ЗВІТ

За результатами обстеження будівлі учбового корпусу, за адресою: Одеська область. місто Одеса, вулиця Чорноморського козацтва, будинок 12, щодо пристосування об'єкту для доступності осіб з інвалідністю та інших маломобільних груп населення

№ 0281-I/25-ТО

Об'єкт за адресою: Одеська область. місто Одеса, вулиця Чорноморського козацтва, будинок 12

Фото вхідної групи

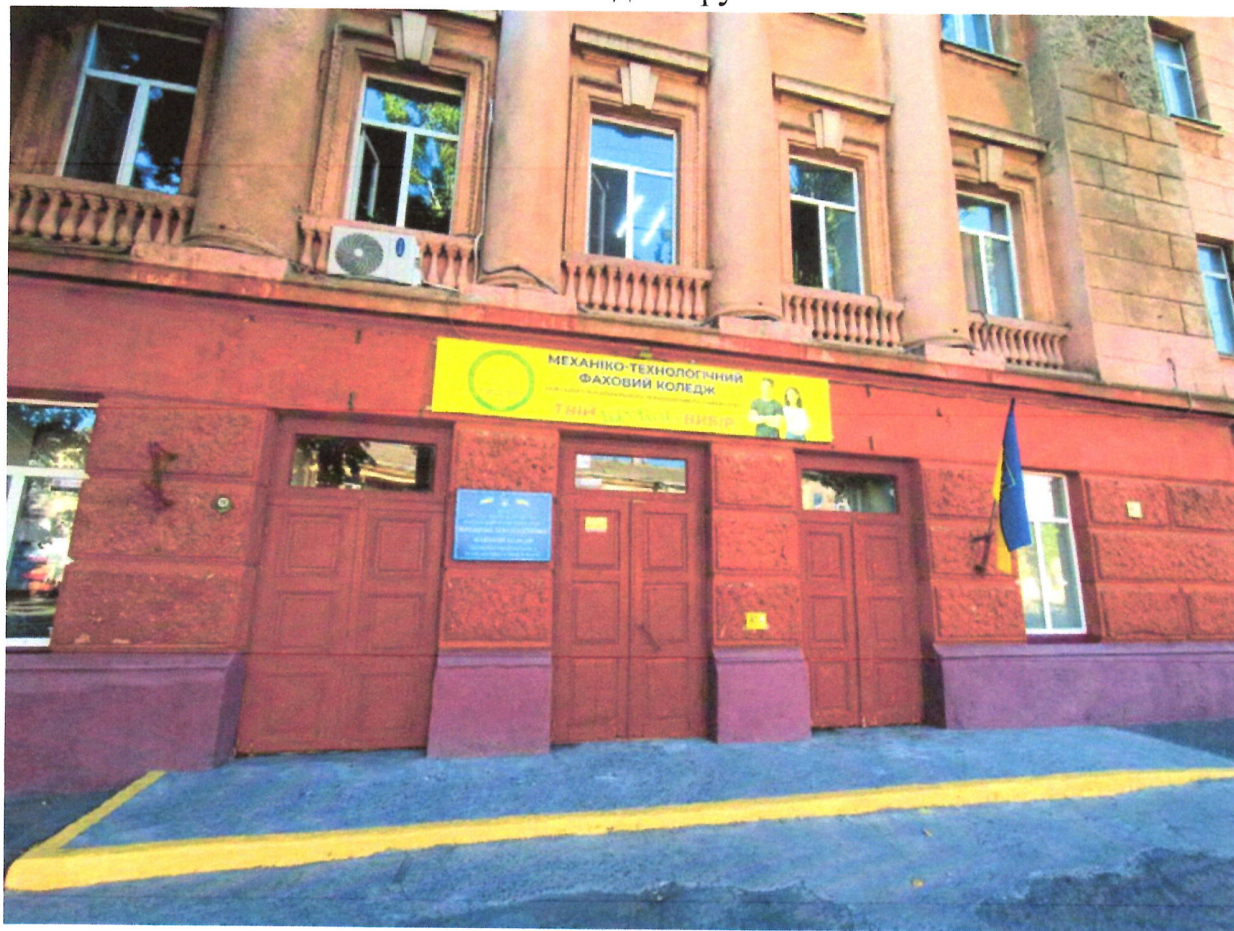
Покриття тротуару перед вхідними дверима не має ділянок просідання чи пошкодження елементів, що відповідає вимогам пункту 5.1.7 ДБН В.2.2-40:2018: «Покриття пішохідних шляхів (пішохідних доріжок, пішохідних зон тротуарів тощо) на прилеглий території громадських будівель і споруд та прибудинковій території житлових будинків повинно бути твердим і рівним. Не допускається ковзання пішохідних шляхів під час намокання. Товщина швів між елементами покриття не повинна перевищувати 5 мм. Рекомендовано застосовувати безшовну поверхню (асфальт, фігурні елементи мощення без фаски, тротуарна плитка без фаски тощо)».

Вхідні двері не виділені по периметру, що не відповідає пункту 8.4.2.2а ДБН В.2.2-40:2018: У разі збігу кольорів в інтер'єрі чи екстер'єрі необхідно забезпечувати контрастне маркування такого переліку об'єктів, елементів та конструкцій:

Вхідна група обладнана пандусом, згідно з вимогами, пункту 6.1.8 ДБН В.2.2-40:2018: «Усі приміщення загального користування (окрім технічних та технологічних) в громадських будівлях та спорудах повинні бути доступними для усіх верств населення, у тому числі для МГН При розміщенні приміщень по висоті будівлі, крім сходів, необхідно передбачати пандуси, ліфти згідно з вимогами ДСТУ EN 81-70, піднімальні платформи, вертикальні підйомники згідно з вимогами ДСТУ EN 81-40, ДСТУ EN 81-41 або інші пристрої для переміщення.».

Межа вхідного майданчику, а також внутрішній перепад висот виділено контрастною смугою, згідно з вимогами пункту 8.4.2.2а ДБН В.2.2-40:2018: «У разі збігу кольорів в інтер'єрі чи екстер'єрі необхідно забезпечувати контрастне маркування такого переліку об'єктів, елементів та конструкцій:

Фото зовнішньої інформаційної таблички дубльованої шрифтом Брайля

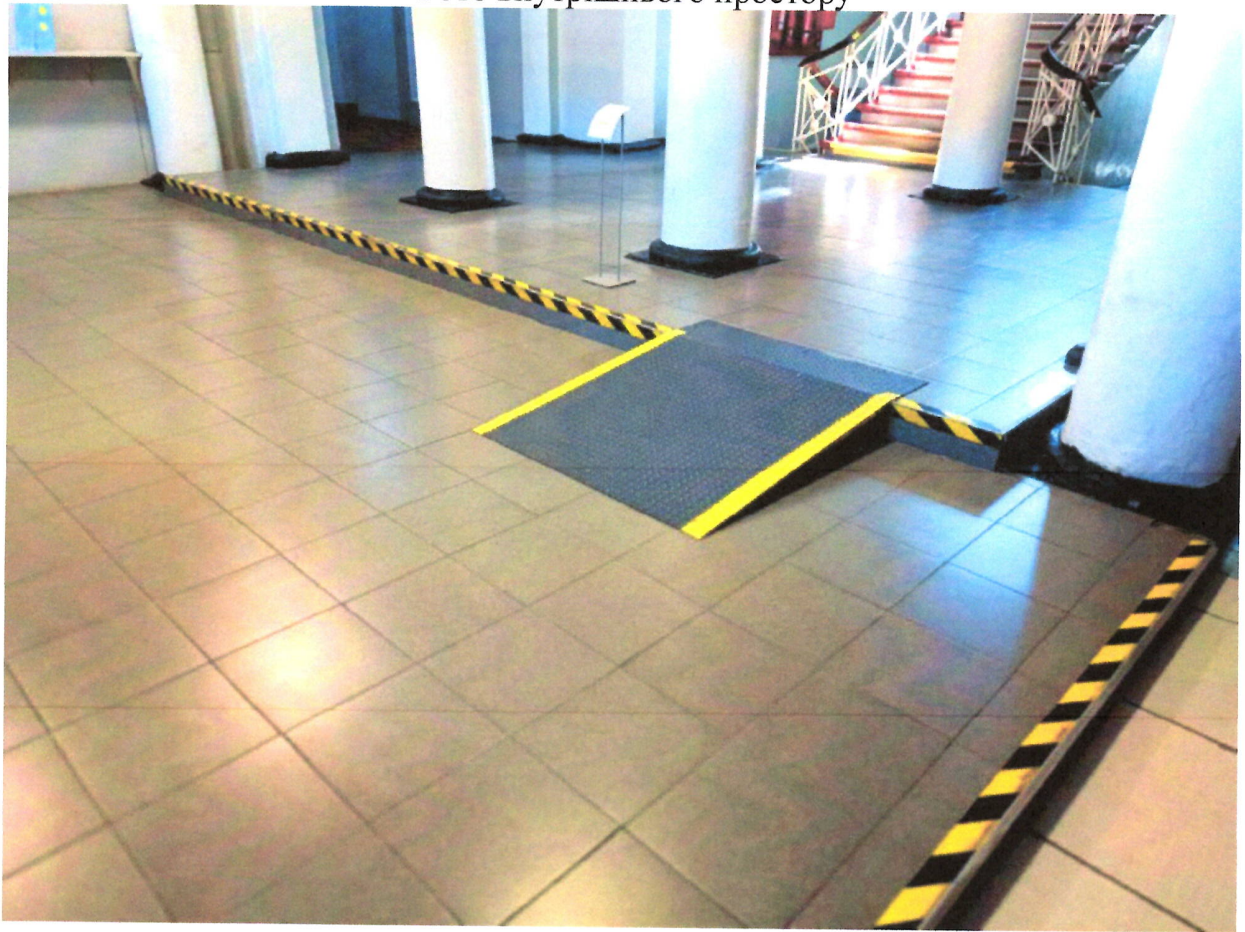
Вхідну групу обладнано інформаційною тактильною табличкою яка дубльована шрифтом Брайля, що відповідає пункту 8.3.3 ДБН В.2.2-40:2018: «Інформаційні тактильні таблички повинні дублювати текстову інформацію у тактильному вигляді плоско друкованого тексту та шрифтом Брайля».

Фото внутрішнього простору

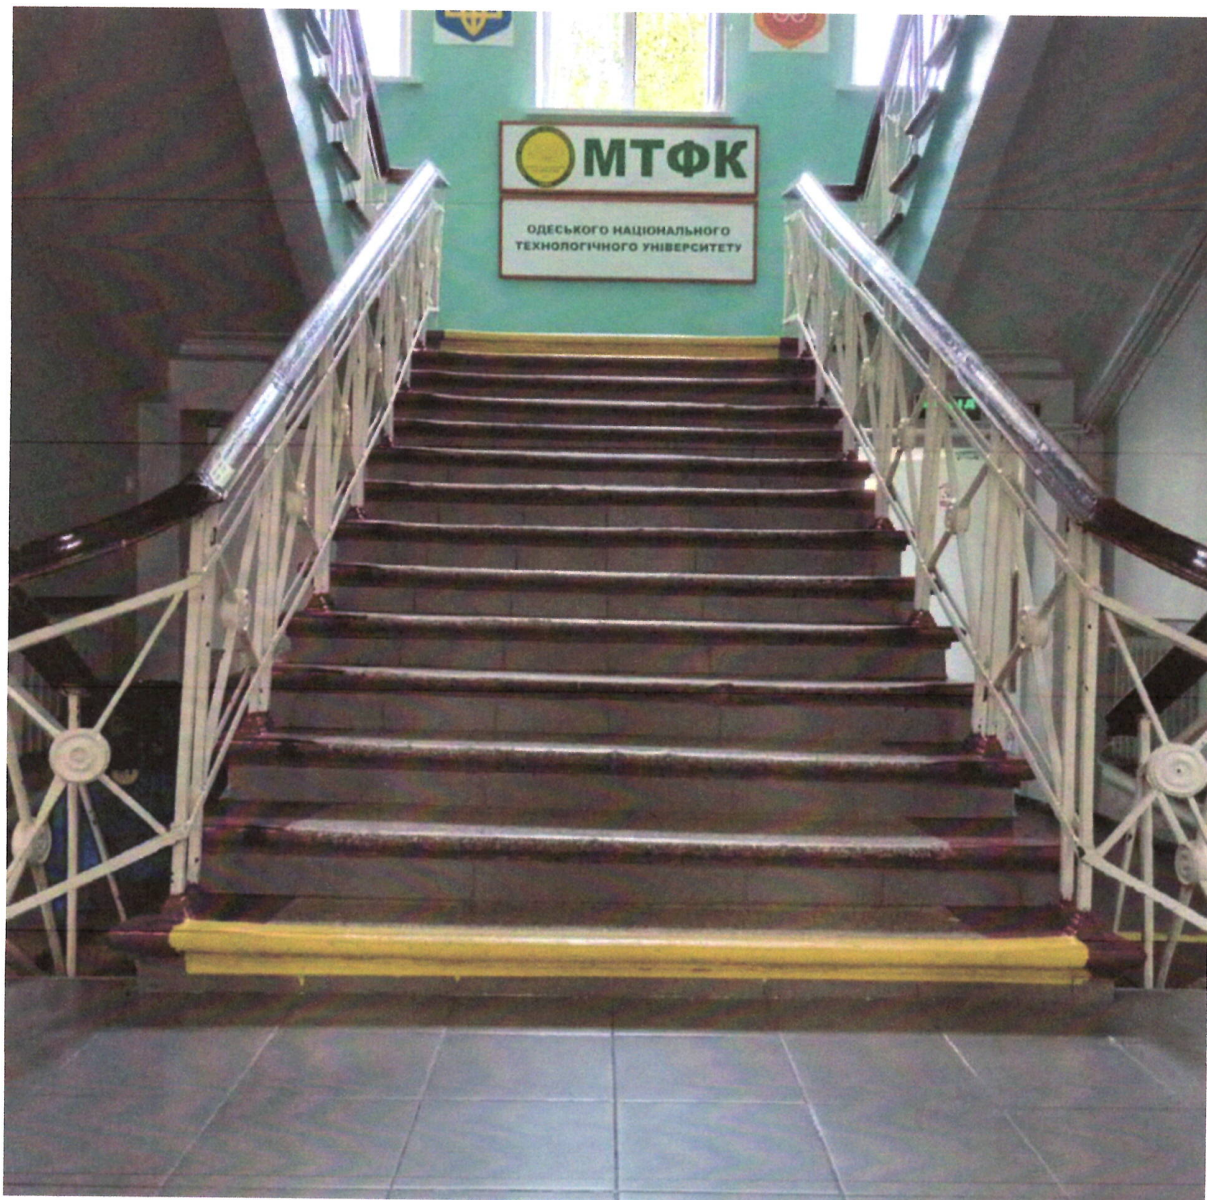
Внутрішній перепад висот обладнана пандусом, згідно з вимогами, пункту 6.1.8 ДБН В.2.2-40:2018: «Усі приміщення загального користування (окрім технічних та технологічних) в громадських будівлях та спорудах повинні бути доступними для усіх верств населення, у тому числі для МГН При розміщенні приміщень по висоті будівлі, крім сходів, необхідно передбачати пандуси, ліфти згідно з вимогами ДСТУ EN 81-70, піднімальні платформи, вертикальні підйомники згідно з вимогами ДСТУ EN 81-40, ДСТУ EN 81-41 або інші пристрої для переміщення.».
